Omgevingsdienst West-Holland

Betreft: BP Kaag, wijziging geluidzone Royal Van Lent

De gemeente Kaag en Braassem is voornemens het bestemmingsplan Kaag te wijzigen. Hiertoe is een voorontwerp opgesteld, kenmerk NL.IMRO.1884.BPKGKAAG-VO01 d.d. 05-06-2013. In het voorontwerp is in paragraaf 3.4.2 opgenomen dat bekend is dat de scheepswerf aan de Julianalaan 3 wil uitbreiden en dat B&W hier een positieve grondhouding voor heeft. Omdat er nog geen uitwerking van de plannen was ontvangen is in het voorontwerp geen verdere aandacht aan de uitbreiding besteed.

Figuur 1. Vergelijking van de huidige geluidzone met de contour van 50 dB(A) na de wijzigingen van Van Lent

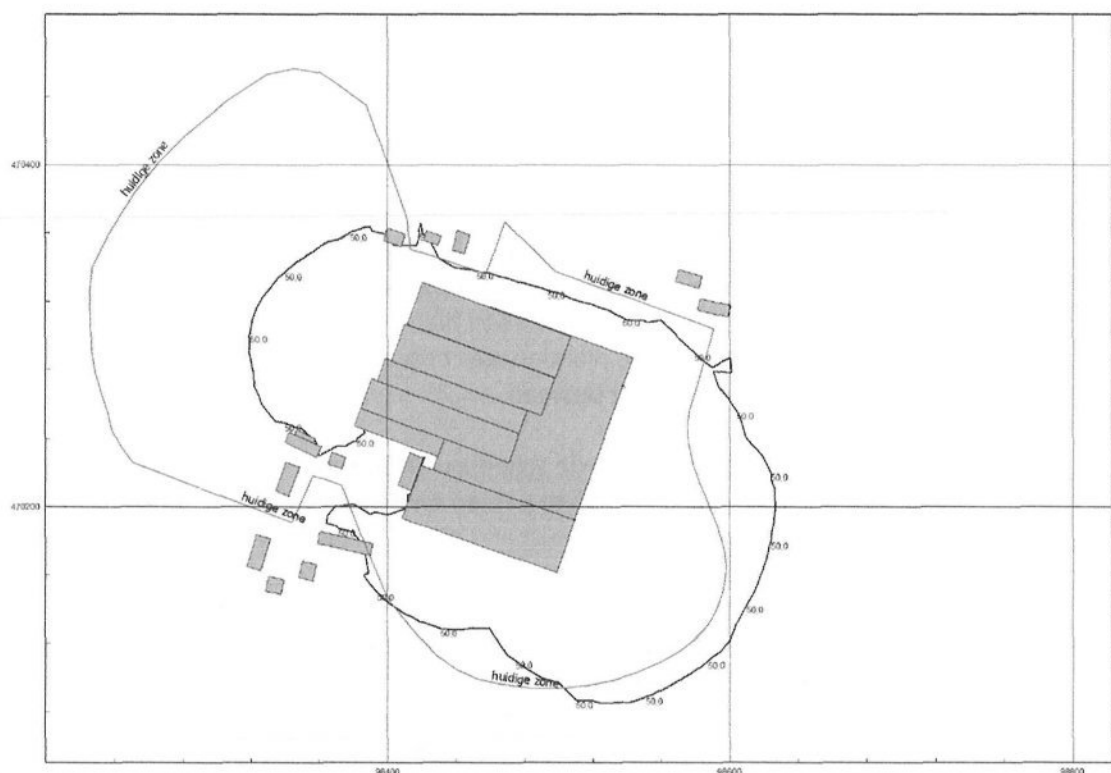
In de tekst van de ruimtelijke onderbouwing is opgenomen dat de huidige geluidzone te klein is voor de geluidbelasting na de wijzigingen. Dit wordt bevestigd in figuur 1, waarin de huidige zone en de contour van 50 dB(A) na de wijzigingen zijn opgenomen. Aan de rechterzijde (oostzijde) is de huidige zone te klein. Ook bestaan er kleinere overschrijdingen in het midden van de figuur. Omdat de contour van 50 dB(A) niet buiten de zone mag liggen kunnen de wijzigingen alleen worden doorgevoerd als de zone wordt verruimd.

Figuur 2 In het gewijzigde bestemmingsplan opgenomen zone met de contour van 50 dB(A) na de wijzigingen van Van Lent

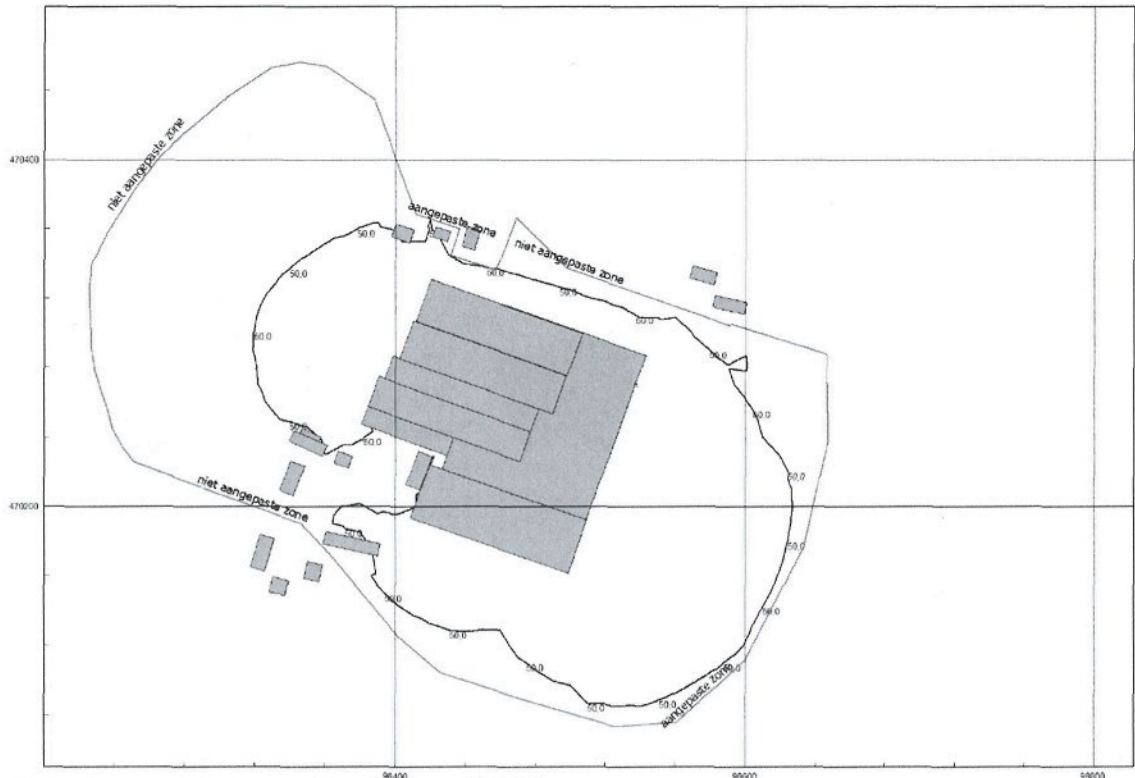
In het bestemmingsplan is de in figuur 2 de geluidzone opgenomen. De zone is zover verruimd dat de contour van 50 dB(A) er binnen ligt.
